Technische Änderung OMNIMATE® Power SU 10.16IT

1. Allgemeiner Überblick

2. Technische Änderung

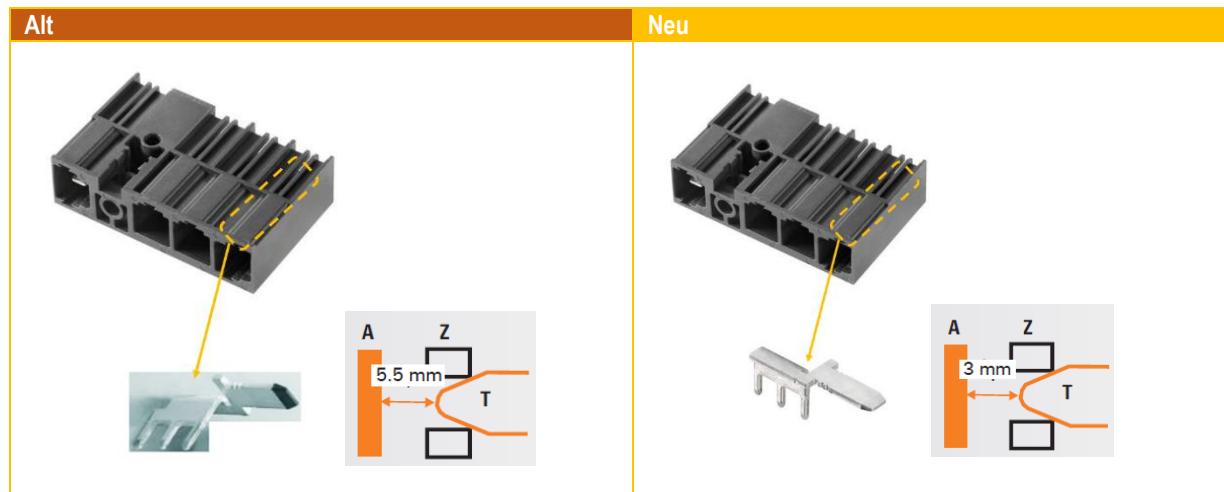
Um die Verfügbarkeit nachhaltig zu verbessern, werden die umspritzten, isolierten Stiftspitzen der Stiftleisten SU 10.16 IT durch Weidmüller-Standardstifte ersetzt. Im ungesteckten Zustand wird dadurch die Fingersicherheit im Steckgesicht von 5,5 mm auf 3 mm reduziert.

Alle technischen Daten mit gestecktem Gegenstück (Weidmüller BUZ/BUF Serie) bleiben davon unberührt.
